Nota Técnica Nº 675/2025-MMA

PROCESSO Nº 02000.005781/2021-97

1.1. Análise dos documentos de recurso apresentado pela **COPERSON SERVIÇOS E COMÉRCIO DE PRODUTOS DE INFORMÁTICA E SEGURANÇA LTDA** e de contrarrazão apresentado pela empresa **CONVERGINT COMÉRCIO E SERVIÇOS DE TELECOMUNICAÇÕES LTDA**, referente ao Pregão Eletrônico nº 6/2023 (Processo SEI nº 02000.005781/2021-97).

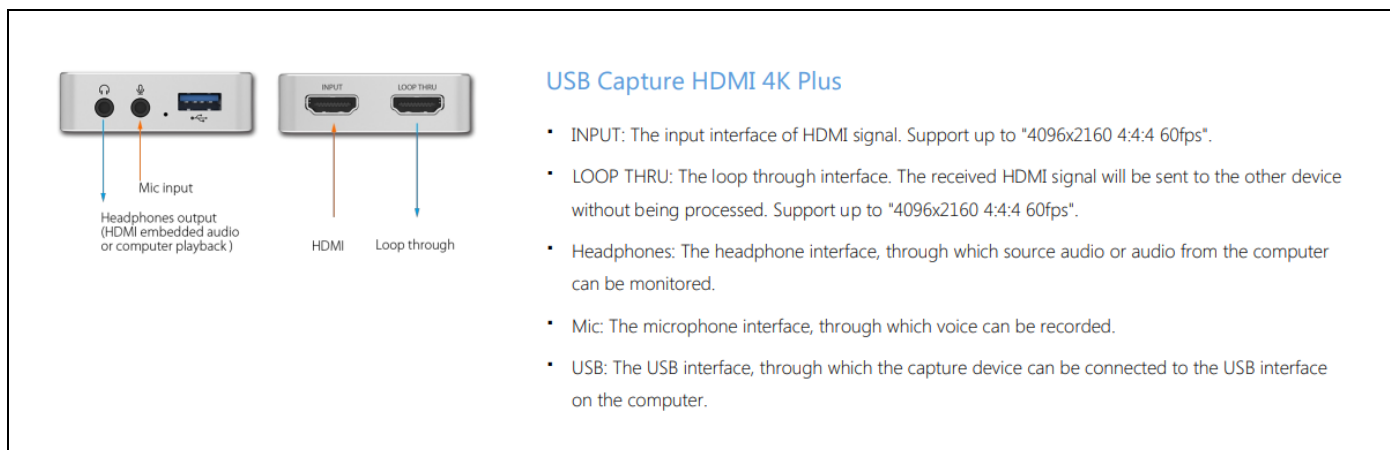
7.2. Em relação ao item 5.2 foi verificado a informação do item 5 do documento de recurso administrativo apresentado pela COPERSON que informa o seguinte:

5. De acordo com o manual do equipamento ofertado pela Seal, o USB Capture HDMI 4K Plus, página 7, consta expressamente que:

"Shows the max input and capture dimension. The maximum input resolution of USB Capture HDMI Plus is 2048 x 2160, it can accept a 4K 4:2:0 input, but it will be automatically downscaled to 2K for processing." Tradução livre: "A resolução máxima de entrada do USB Capture HDMI Plus é 2048 x 2160. Ele pode aceitar uma entrada 4K 4:2:0, mas será automaticamente reduzida para 2K para processamento."

7.3. No entanto, verifica-se que o texto informado com a especificação apresentada, corresponde ao equipamento **USB Capture HDMI Plus**, e não ao **USB Capture HDMI 4K Plus (equipamento ofertado pela CONVERGINT)**, pois o **USB Capture HDMI Plus** tem **resolução máxima de entrada de 2048 x 2160 e reduz automaticamente sinais 4K para 2K** para processamento (https://www.magewell.com/static/tech-specs/USB_Capture_Plus/USBCaptureHDMIPlusEN.pdf?), enquanto que o equipamento **USB Capture HDMI 4K Plus** suporta **entrada HDMI de até 4096x2160 a 60fps** e pode capturar em **4K UHD (3840x2160 a 30fps)**, sem essa limitação para 2K. (https://www.magewell.com/static/tech-specs/USB_Capture_Plus/USBCaptureHDMI4KPlusEN.pdf?).

7.4. Portanto, o equipamento USB Capture HDMI 4K PLUS ofertado pela CONVERGINT atende as especificações do Edital e Termo de Referência quanto ao item 5.2.

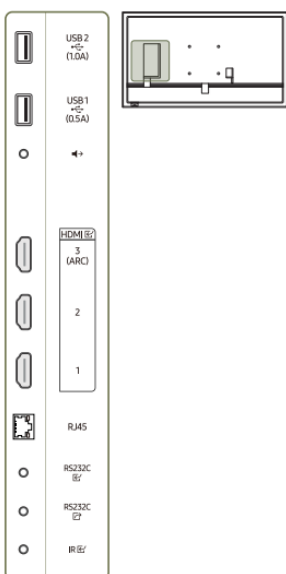
9.1.1. 6.3. Conexão Wi-Fi 802.11n.

9.2. O 802.11n é um padrão Wi-Fi introduzido em 2009. Em comparação com padrões Wi-Fi anteriores, ele permitiu computação sem fio aprimorada, videoconferência, streaming em HD e aplicativos dinâmicos baseados na web. Mas, à medida que o tráfego de rede e as demandas de desempenho cresceram, o 802.11n atingiu sua capacidade prática. Lançado em 2013, o 802.11ac usa diversas novas tecnologias para melhorar o desempenho em relação ao 802.11n.

9.3. Em relação a compatibilidade com versões anteriores, cada novo padrão Wi-Fi absorve efetivamente essas versões. Dependendo do hardware ou das condições de rede, o 802.11ac opera com o 802.11n e qualquer outro padrão 802 anterior quando necessário.

9.4. Quanto as vantagens do 802.11ac e 802.11n, com seu novo espectro de 5 GHz, o 802.11ac atinge velocidades mais rápidas para transferência de dados e fornece mais largura de banda para que mais computadores e dispositivos sem fios fiquem on-line. Ao alternar entre as bandas de 2,4 GHz e 5 GHz, o 802.11ac pode otimizar dinamicamente o desempenho da rede com base no uso da rede.

9.5. Portanto, como o produto ofertado pela **CONVERGINT** (iPad 9ª Geração) suporta a conexão Wi-Fi 802.11n na banda de 5 GHz, e levando em consideração, conforme exposto para esse item, que existe a compatibilidade (dentre outras características técnicas) entre as conexões Wi-Fi 802.n e 802.ac, o equipamento está adequado ao que foi solicitado no edital e Termo de Referência.
